**Projeto de Integração do Rio São Francisco
com Bacias Hidrográficas do Nordeste Setentrional**

NOTA TÉCNICA – ATO OBRAS CIVIS

LOTE 3 – ANÁLISE DE INTERFERÊNCIA DO CANAL CN-14 COM FERROVIA TRANSNORDESTINA

885-MIN-ISF-NT-A0088

RAMO-FERROVIARIO-ESTUDO_2

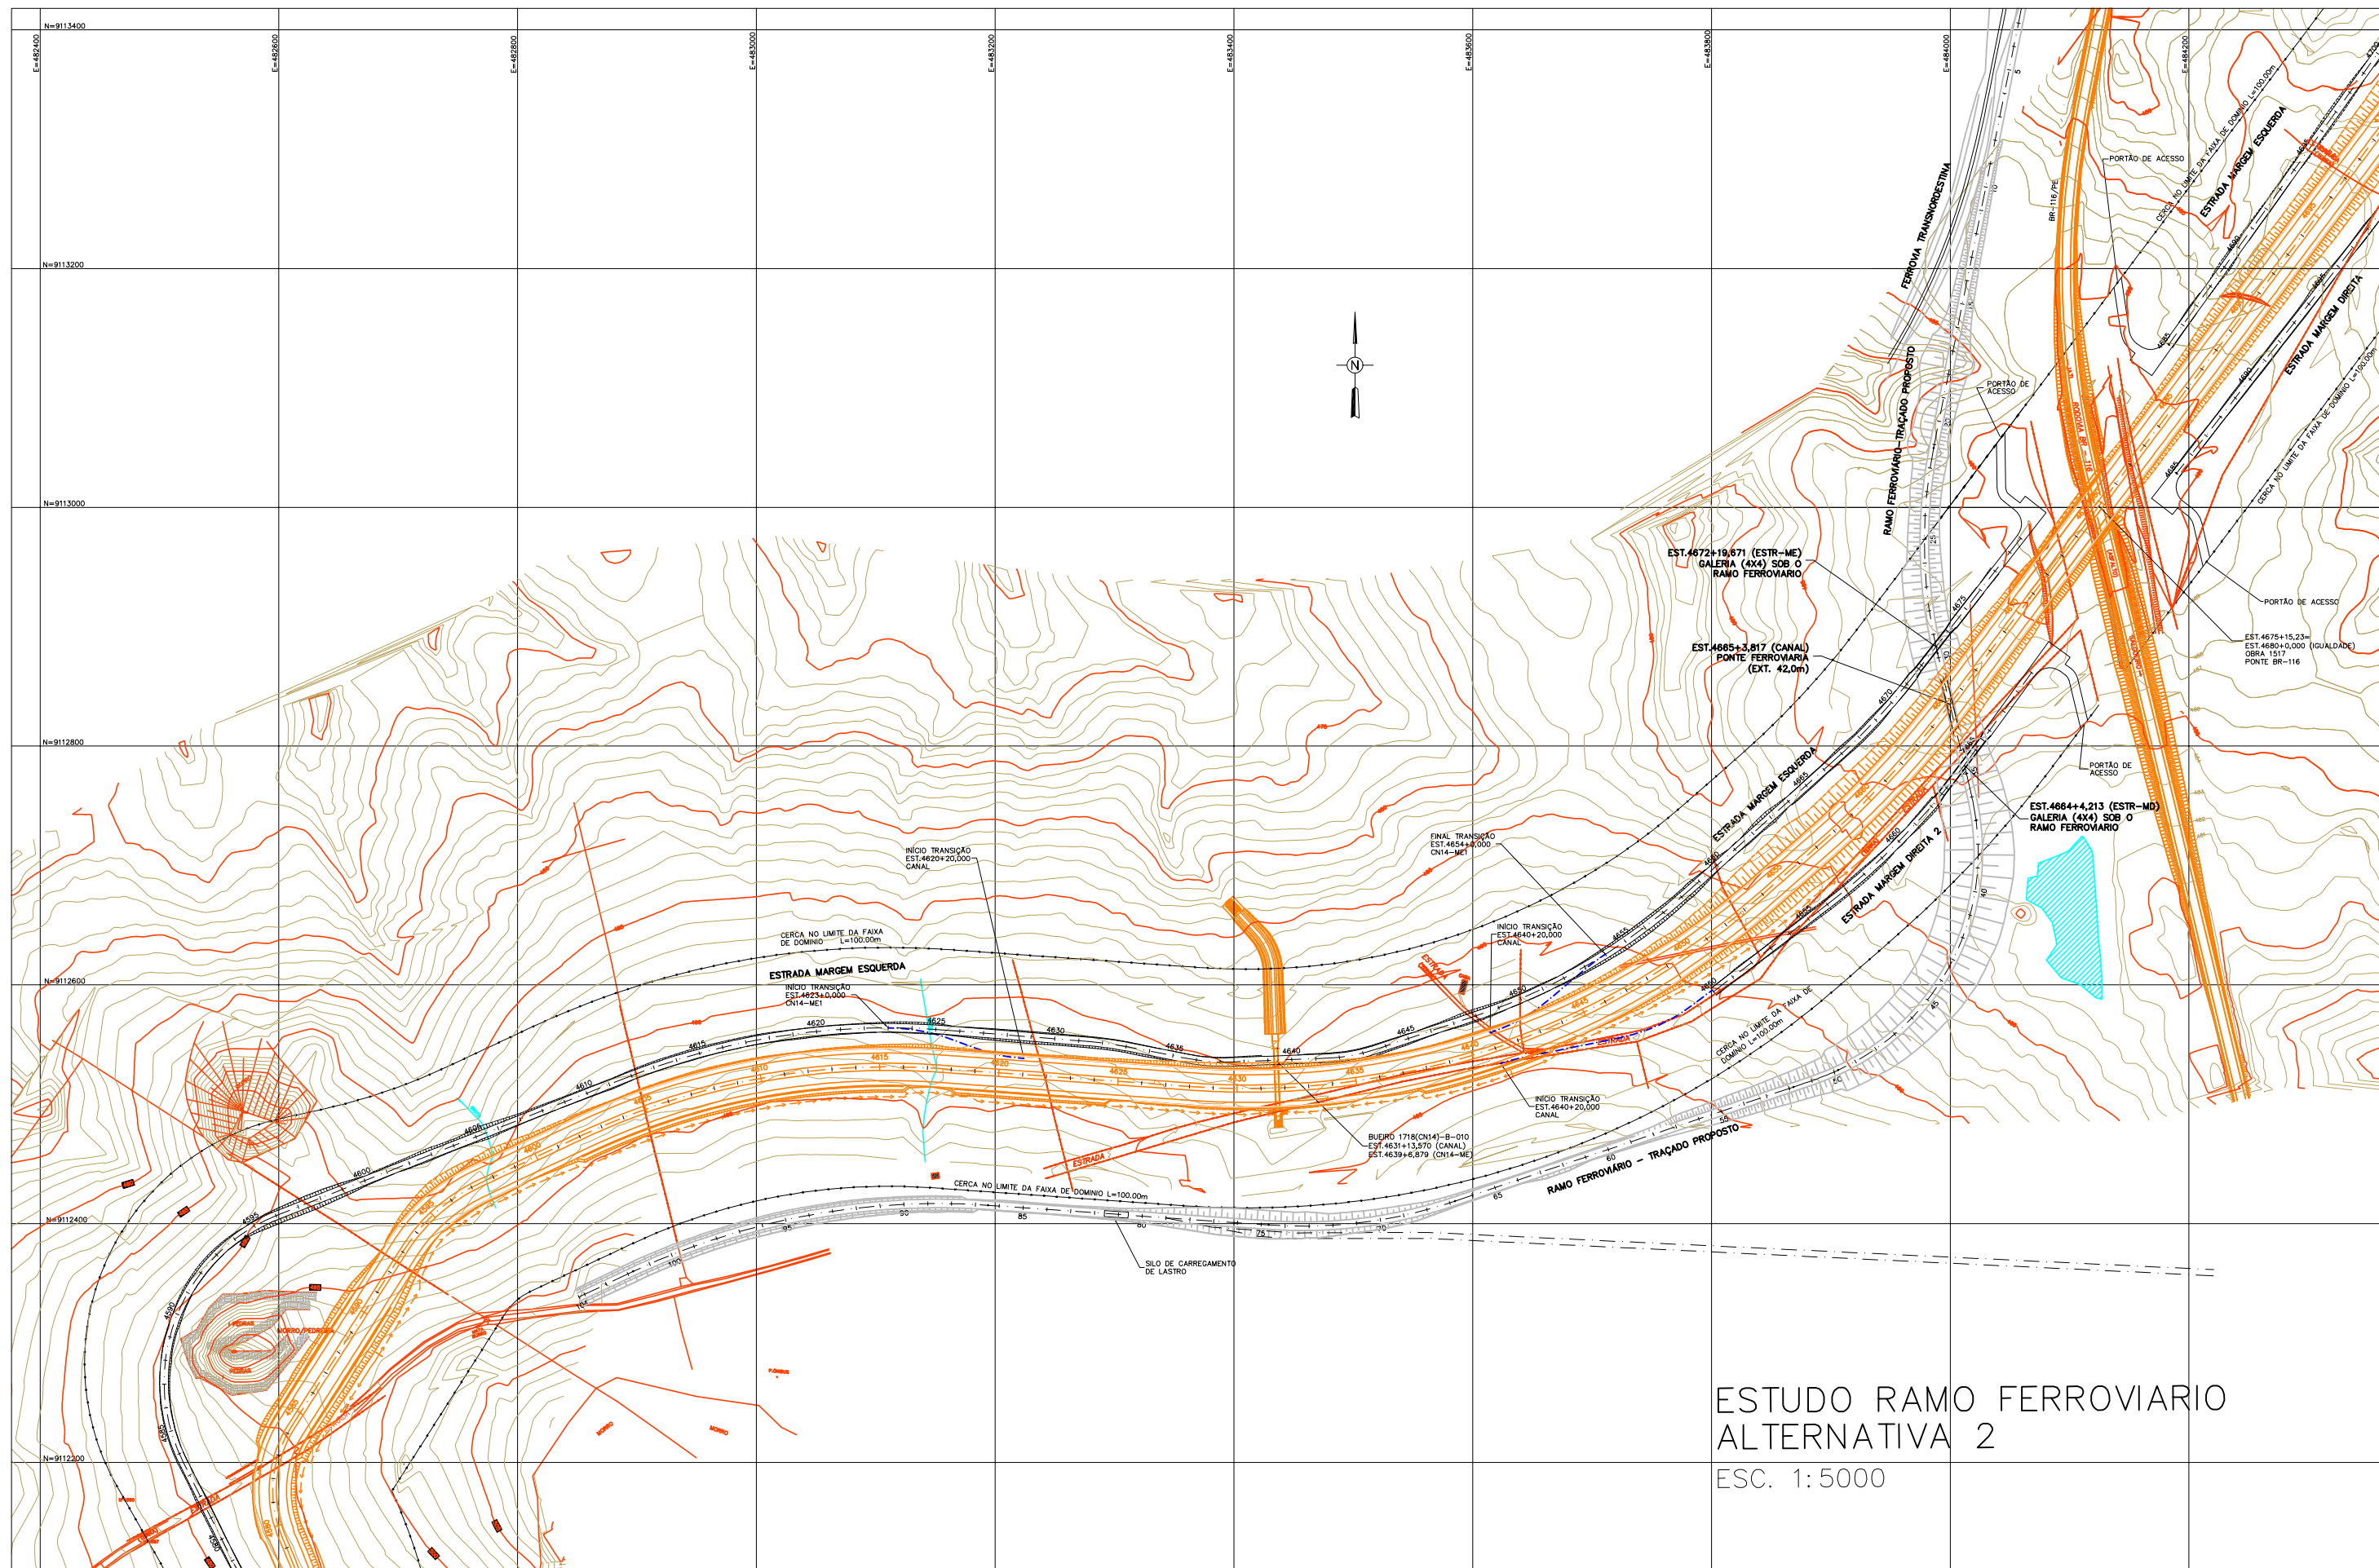
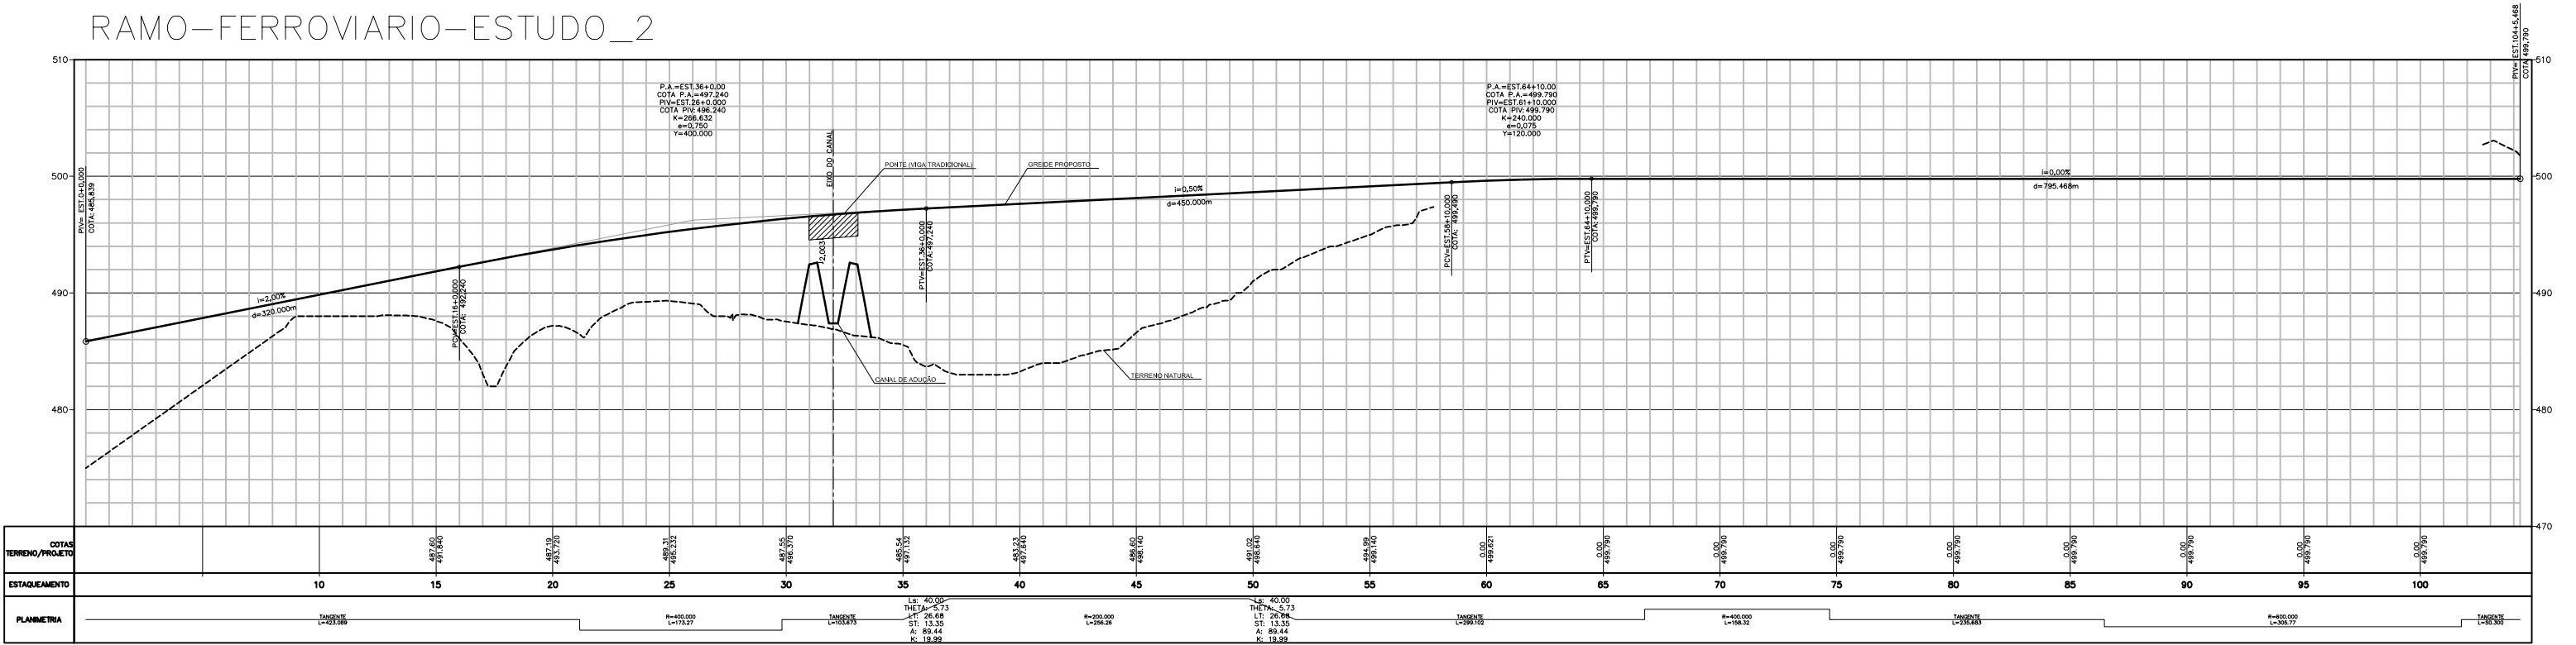
No perfil longitudinal do Estudo 2 estão apresentados o greide proposto para o novo traçado do ramal ferroviário, com a implantação de uma ponte com altura de viga de 2,0 m (viga tradicional), garantindo o gabarito mínimo de 1,5 m entre a face inferior da viga e a estrada de serviço do canal.
